Dodatek č. 1 kupní smlouvy

Stavba: Stavební úpravy objektu Gayrových kasáren vč. přístavby, Cpletova 3342, Hradec Králové

Objekt: D.1.4.9. VNITŘNÍ VYBAVENÍ, INTERIÉR - I. Část

Část: REGALOVÉ SYSTÉMY

Měřítko 1:50	Kreslil Hortová	Číslo zakázky Č106/16/
	Schválil Ing. Čížek	
	Dne	
PRO MAN s.r.o. Chrudim	POLICOVÉ REGÁLY	A4 / R9

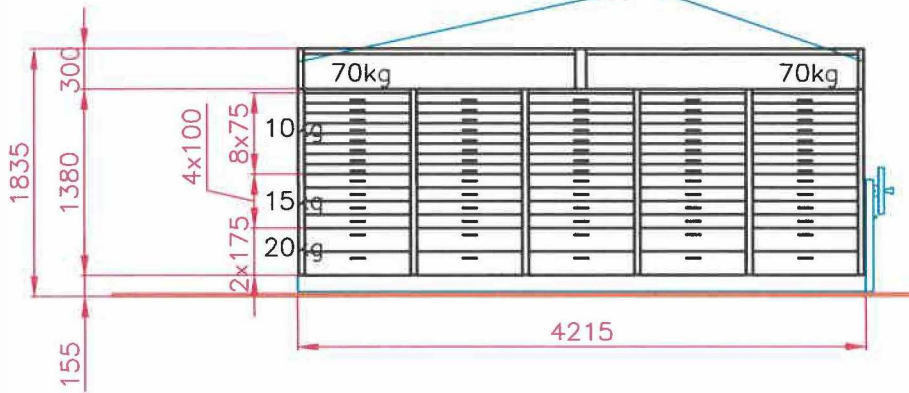
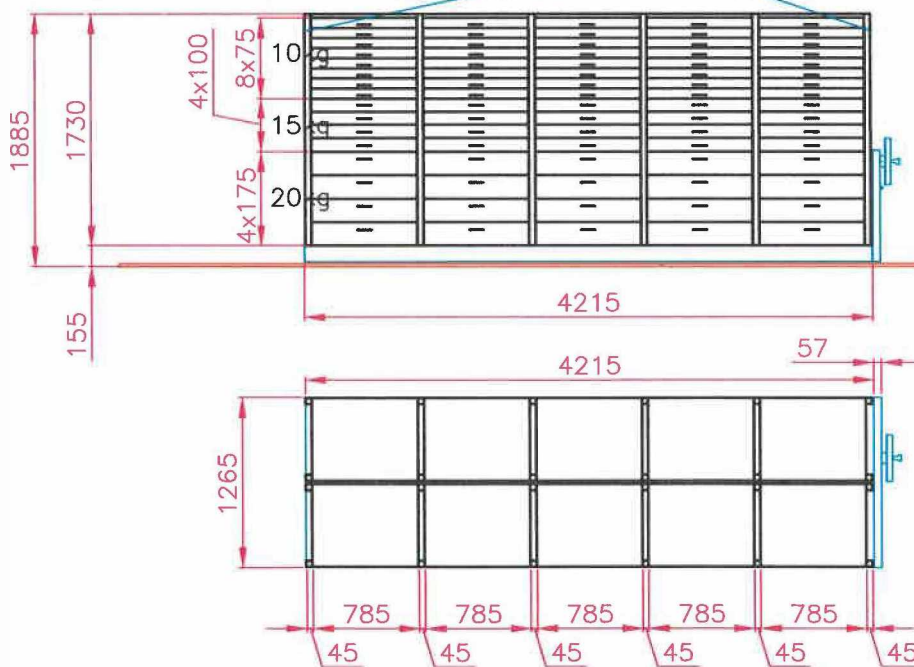
- R9** - snížení regálu na výšku 1835 mm včetně podvozku - čistá výška prostoru 1900 mm, a odebrání 2ks zásuvek na výšku 175 mm (105,6m2) - z důvodu provozního charakteru neobsluhovatelnost v horní části regálu a doplnit o regálovou nástavbu - 1 ks úložné police + 1 ks krycí police (+105,6m2), původní výška regálu zachována, zobrazeno na výkrese R9

ČISTÁ VÝŠKA 1880 mm - úprava z důvodu nízkého stropu a neobsluhovatelnosti horních zásuvek

Měřítko 1:50	Kreslil Hortová	Číslo zakázky Č106/16/	
	Schválil Ing. Čížek		Investor MUZEUM VÝCHODNÍCH ČECH Hradec Králové
	Dne		
		POLICOVÉ REGÁLY	
		A4 / R10

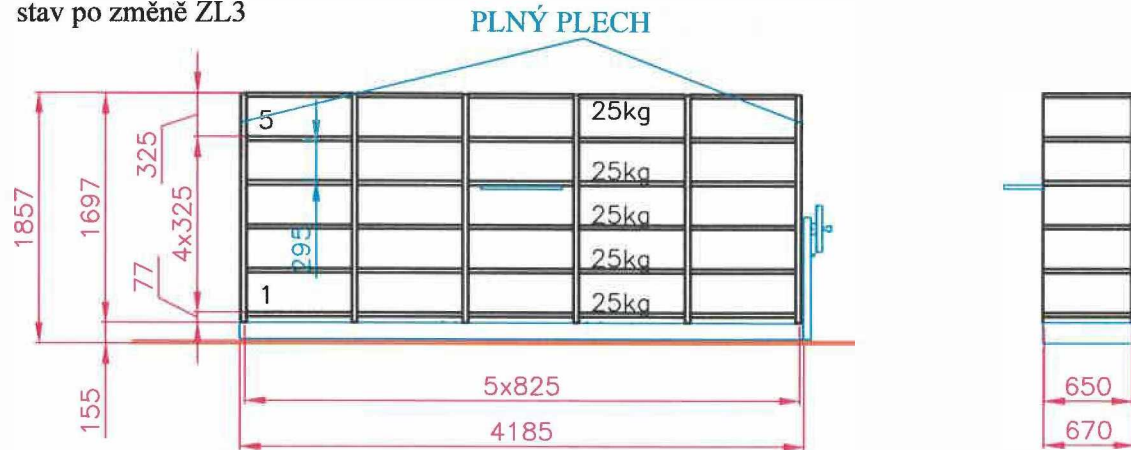
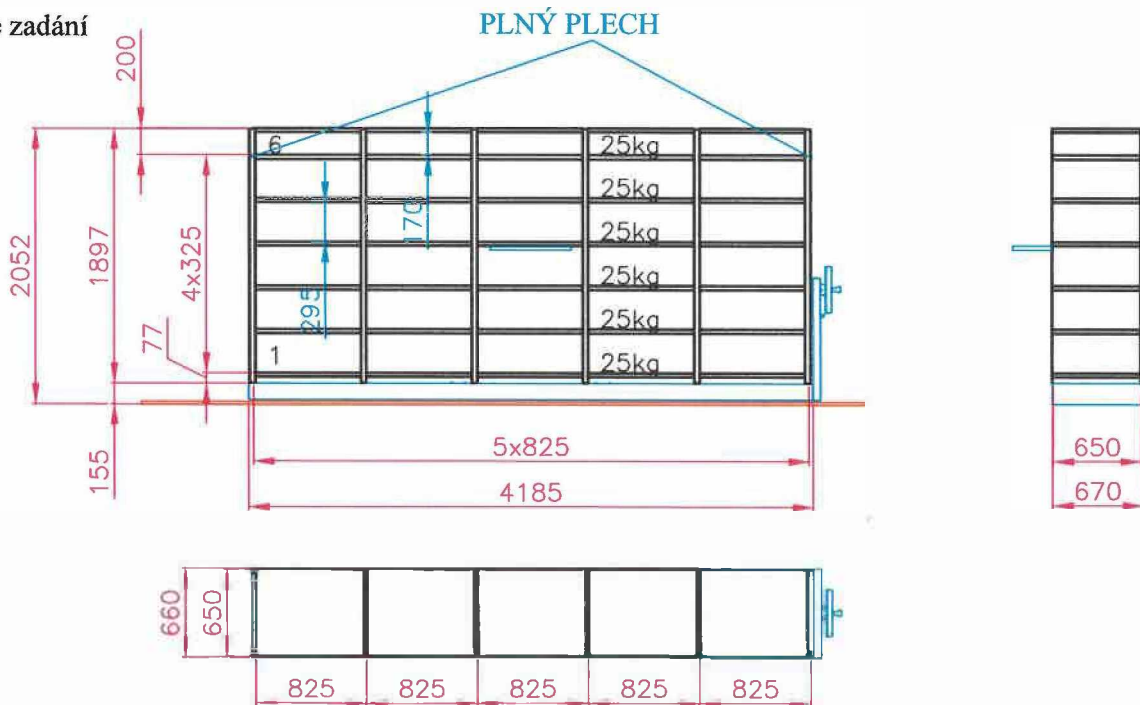
- R10** - snížení regálu na výšku 1857 mm a odebrání 1 police na sloupec (-2,6m2) - Čistá výška prostoru 1900 mm, zobrazeno na výkrese R10
- R11** - snížení regálu na výšku 1835 mm včetně podvozku - čistá výška prostoru 1900 mm, a odebrání 2ks zásuvek na výšku 175 mm (67,2m2) - z důvodu provozního charakteru neobsluhovatelnost v horní části regálu a doplnit o regálovou nástavbu - 1 ks úložné police + 1 ks krycí police (+67,2m2), původní výška regálu zachována, zobrazeno na výkrese R11d

ČISTÁ VÝŠKA 1880 mm - úprava z důvodu nízkého stropu

Měřítko 1:50	Kreslil Hortová	Číslo zakázky Č106/16/	
	Schválil Ina. Čížek		Investor MUZEUM VÝCHODNÍCH ČECH Hradec Králové
	Dne		
		POLICOVÉ REGÁLY	
		A4 / R11

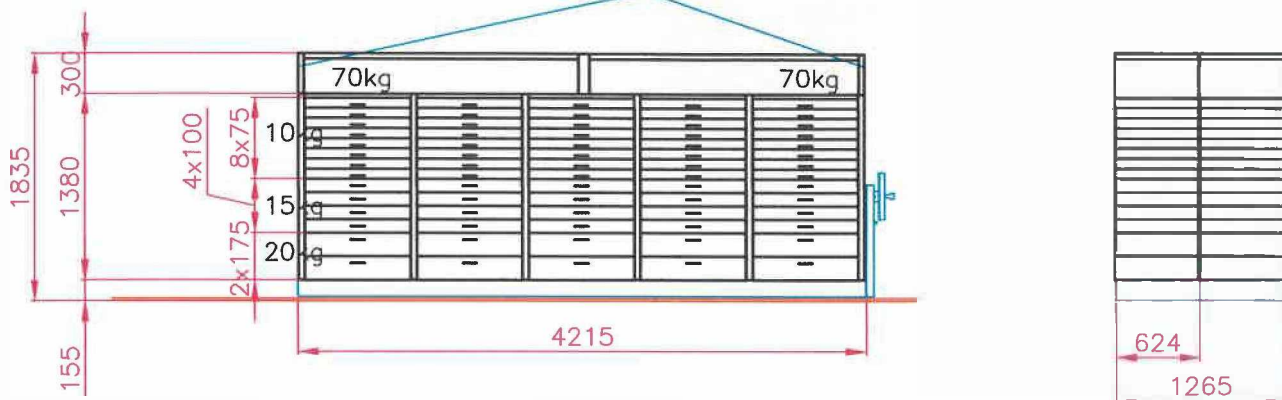
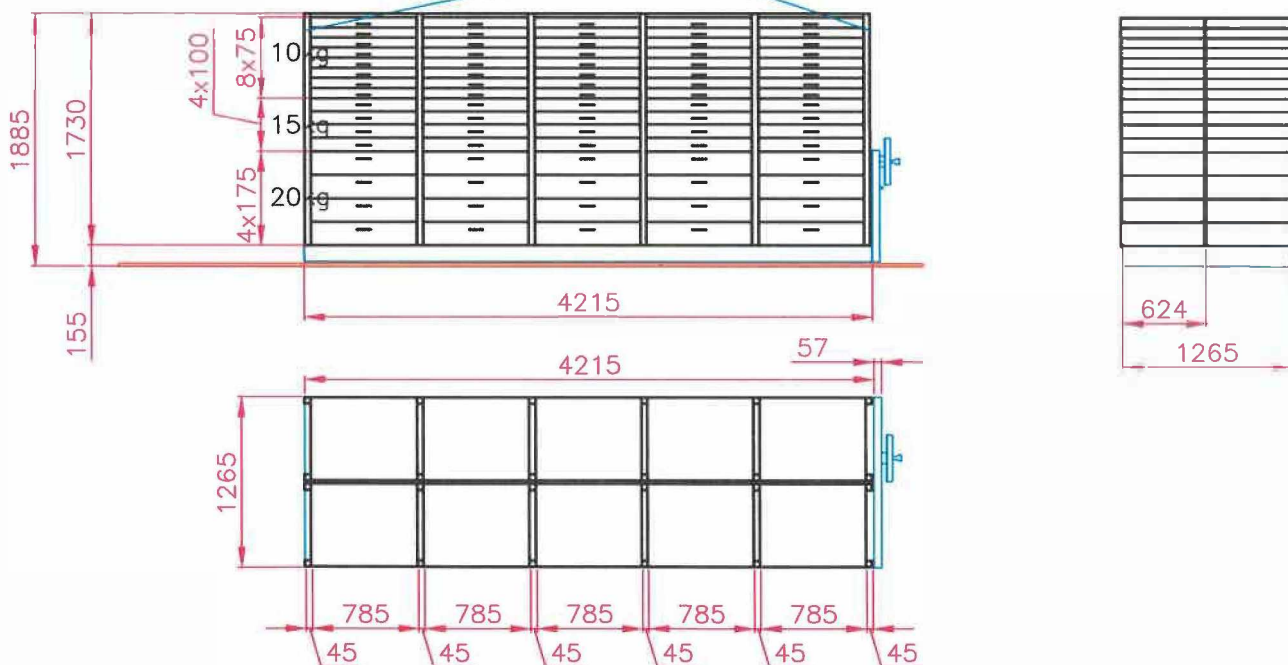
ČISTÁ VÝŠKA 1880 mm - úprava z důvodu nízkého stropu a neobsluhovatelnosti horních zásuvek

Měřítko 1:50	Kreslil Hortová	Číslo zakázky Č106/16/
	Schválil Ing. Čížek	Investor MUZEUM VÝCHODNÍCH ČECH Hradec Králové
	Dne	
PRO MAN a.s. Chrudim	POLICOVÉ REGÁLY	A4 / R11d

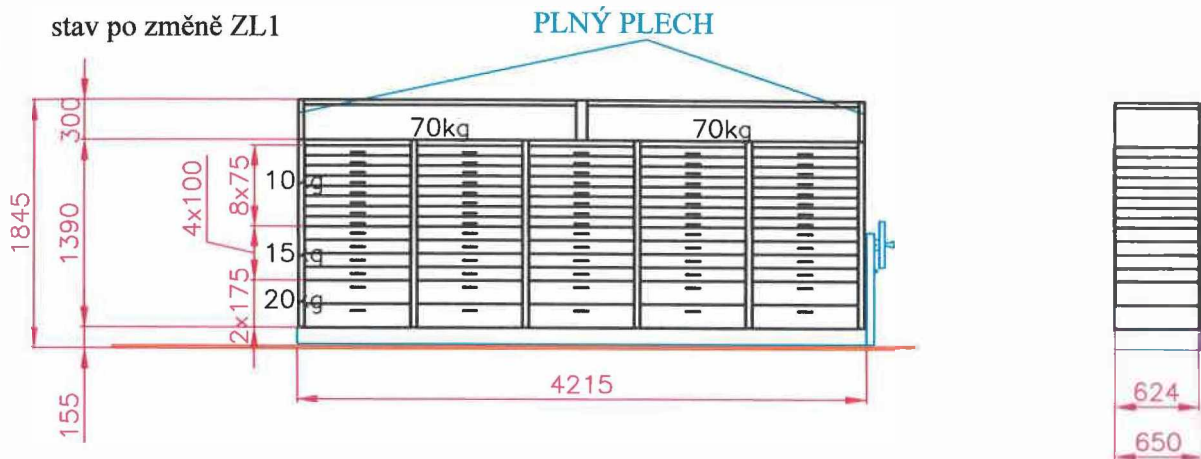
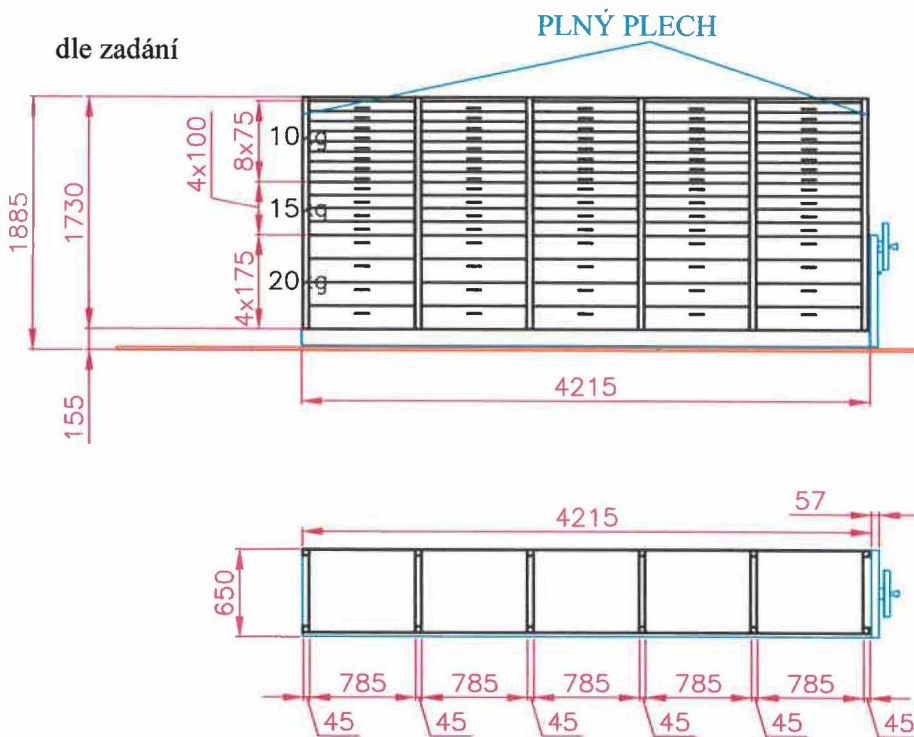
- R11d** - snížení regálu na výšku 1835 mm včetně podvozku - čistá výška prostoru 1900 mm, a odebrání 2ks zásuvek na výšku 175 mm (-4,8m2) - z důvodu provozního charakteru neobsluhovatelnost v horní části regálu a doplnit o regálovou nástavbu - 1 ks úložné police + 1 ks krycí police (+4,8m2), původní výška regálu zachována, zobrazeno na výkrese R11d

ČISTÁ VÝŠKA 1880 mm - úprava z důvodu nízkého stropu a neobsluhovatelnosti horních zásuvek

Měřítko 1:50	Kreslil Hortová	Číslo zakázky Č106/16/
	Schválil Ing. Čížek	
Dne		
PRO MAN s.r.o. Chrudim	POLICOVÉ REGÁLY	A4 / R13

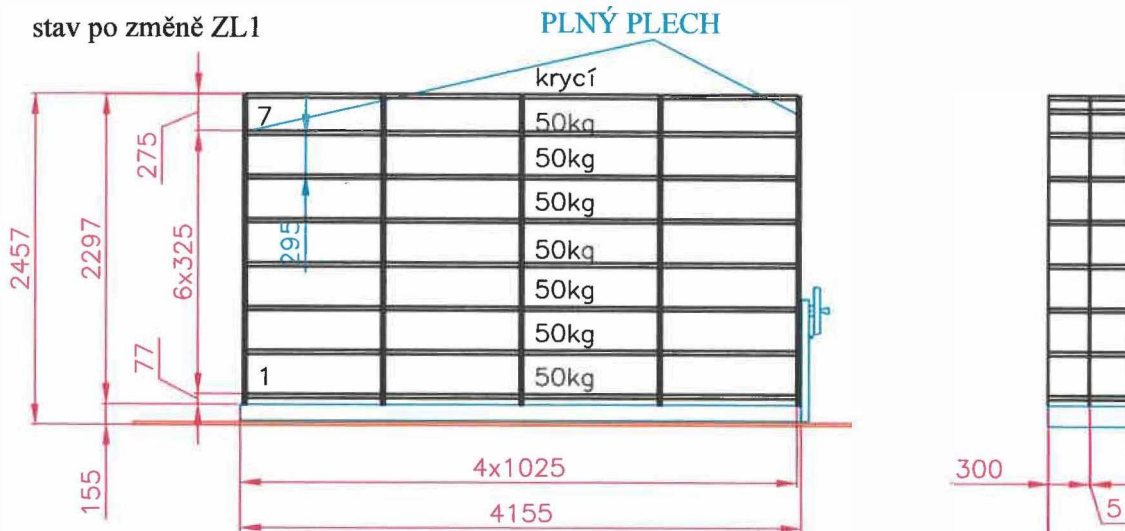
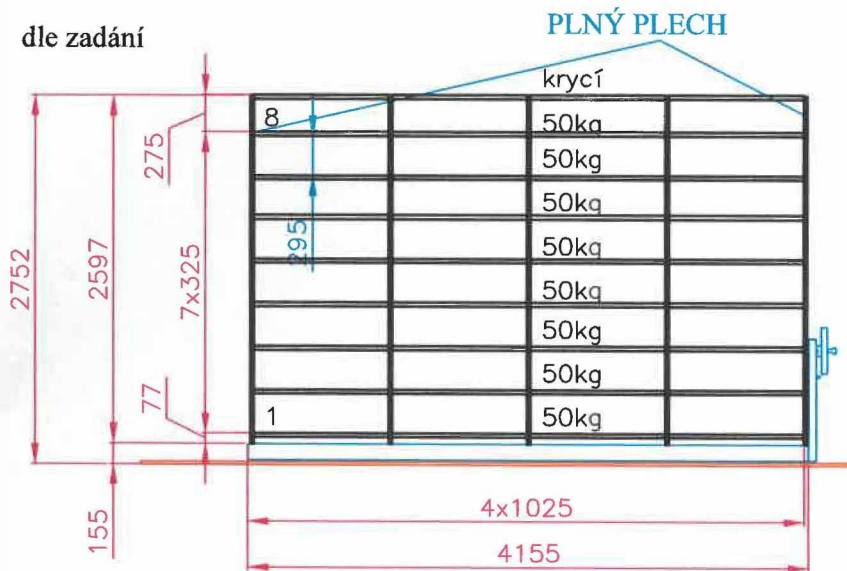
- R13** - snížení regálu na výšku 2652 mm a odebrání 1 police na sloupec (-45m2) - Čistá výška prostoru 2600 mm, zobrazeno na výkrese R13
- R18c** - snížení 2 ks regálu na výšku 2752 mm a odebrání 1 police na sloupec (-9,36m2) - Čistá výška pod vazník 2846 mm, zobrazeno na výkrese R18c

MĚŘITKO	Kreslil	Číslo zakázky
1:50	Hortová	Č106/16/
	Schválil	Investor
	Ing. Čížek	MUZEUM VÝCHODNÍCH ČECH Hradec Králové
Dne		
		POLICOVÉ REGÁLY
		A4 / R18c

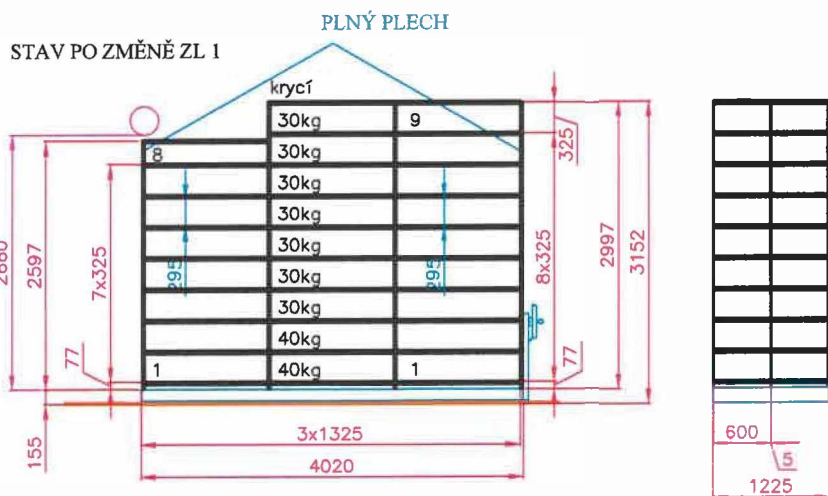
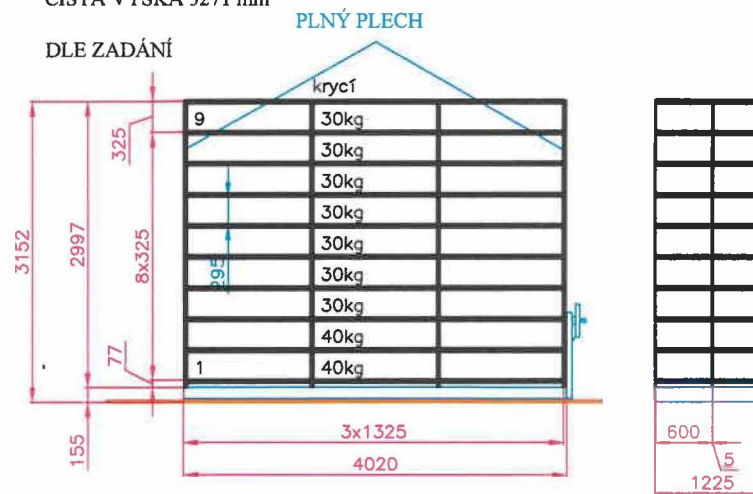
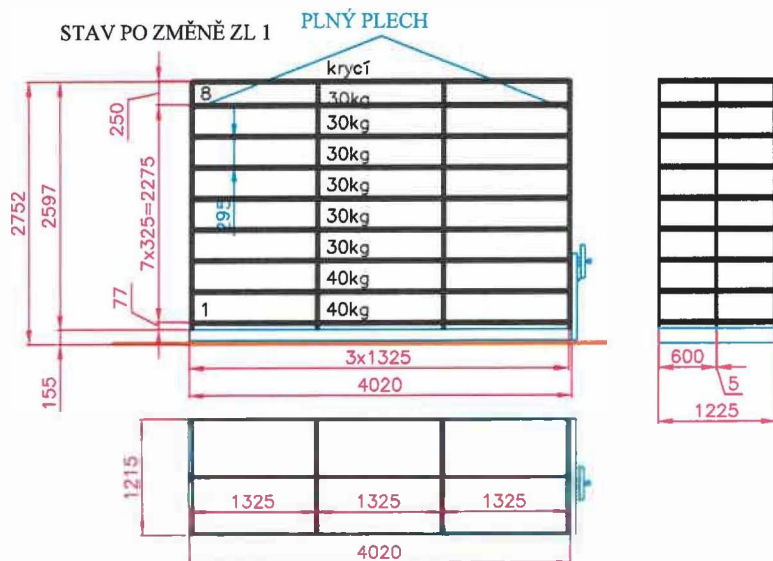
regál 18c - 6x
 odebráno 9,3m2 polic
 rozměr police 1300x600mm
 OBVOD REGÁLU - PROTIPRACHOVÝ CHRÁNIČ
 ČISTÁ VÝŠKA 2820 pod trubky

regál 18c -1- 2x
 rozměr police 1300x600mm
 OBVOD REGÁLU - PROTIPRACHOVÝ CHRÁNIČ
 ČISTÁ VÝŠKA 2846 mm - POD VAZNÍKEM

Měřítko	Krealii Hortová	Číslo zakázky	Č106/16/
1:50	Schválil	Investor	MUZEUM VÝCHODNÍCH ČECH Hradec Králové
	Ing. Čížek		
	Dne		
PRO MANI s.r.o. Olomouc	POLICOVÉ REGÁLY		A4 / R19

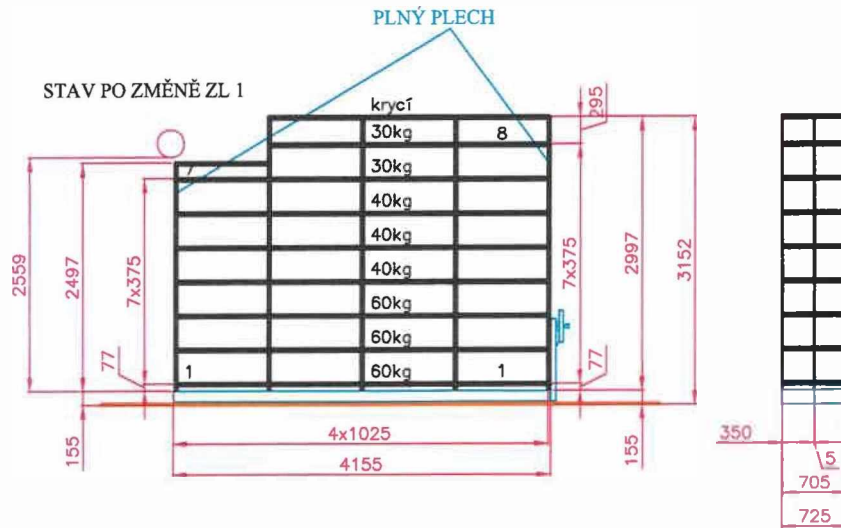
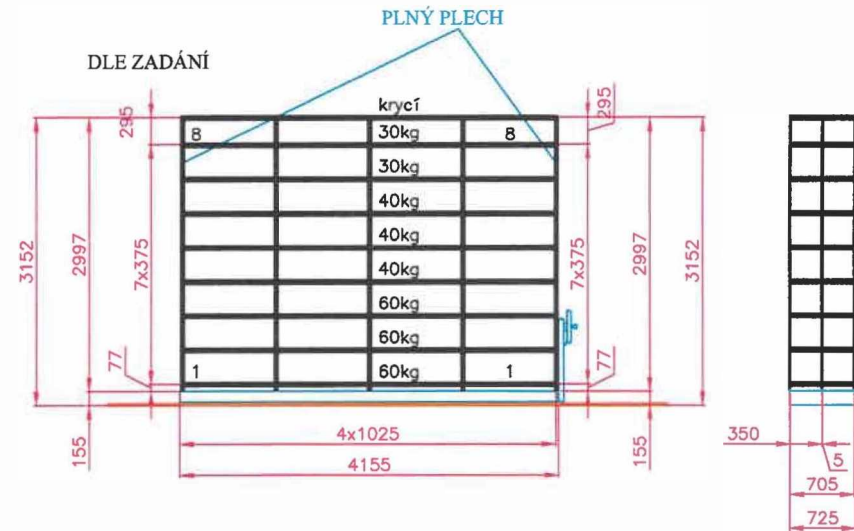
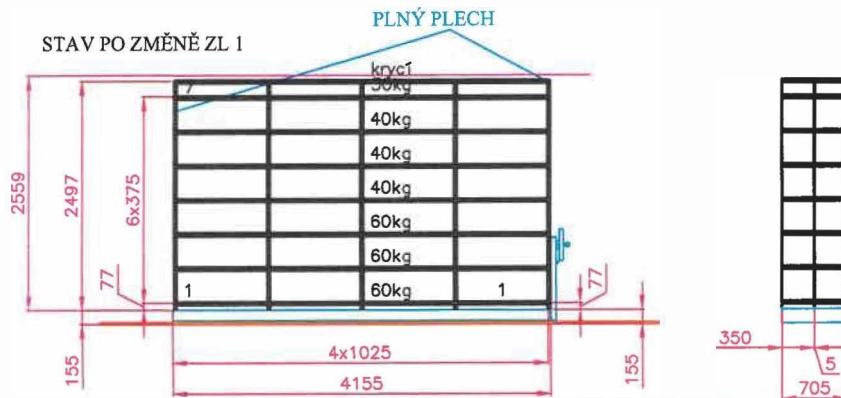
- R19** - snížení zadního regálů kvůli potrubí u 11 ks (celkem 7,7 m2 polic odebráno), snížení 4 ks regálů kvůli průvlaku (celkem 11,2 m2)
- R34** - zmenšení polic u 2 ks regálů o 1,25 m2 (celkem 2,5 m2)

regál 19 - 11x odebráno 7,7m2 polic
 rozměr police 1000x350mm
 OBVOD REGÁLU - PROTIPRACHOVÝ CHRÁNIČ
 ČISTÁ VÝŠKA 2720 pod trubky

regál 19 - 4x odebráno 11,2m2 polic
 rozměr police 1000x350mm
 OBVOD REGÁLU - PROTIPRACHOVÝ CHRÁNIČ
 ČISTÁ VÝŠKA 2720 pod trubky

Měřítko 1:50	Kreslí Hortová	Číslo zakázky Č106/16/
Schwítil	Ing. Čížek	Investor MUZEUM VÝCHODNÍCH ČECH Hradec Králové
Dne		
PRO MAN s.r.o. Chrást	POLICOVÉ REGÁLY	A4 / R34

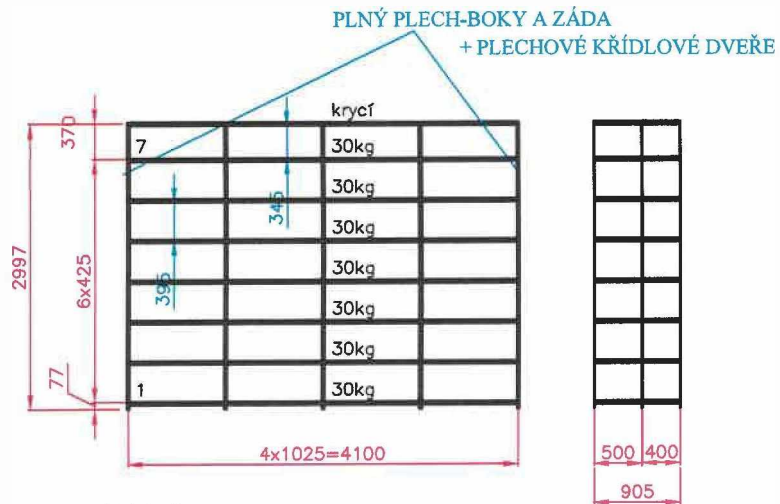
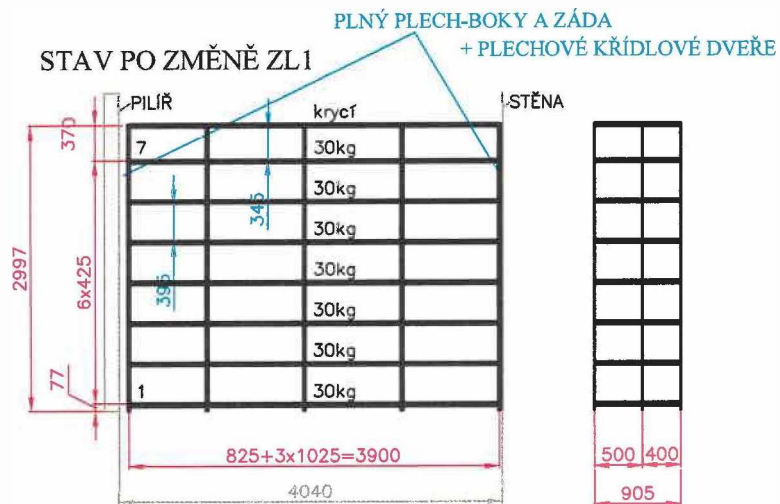
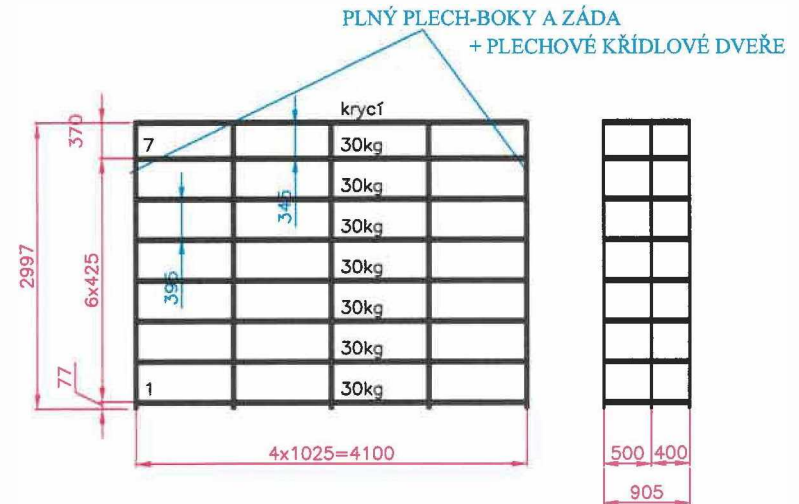
regál 34-1 - 2x
 rozměr police 1000x900mm
 rozměr police 800x900mm
 odebráno 2,5m2 polic
 OBVOD REGÁLU - PROTIPRACHOVÝ CHRÁNIČ
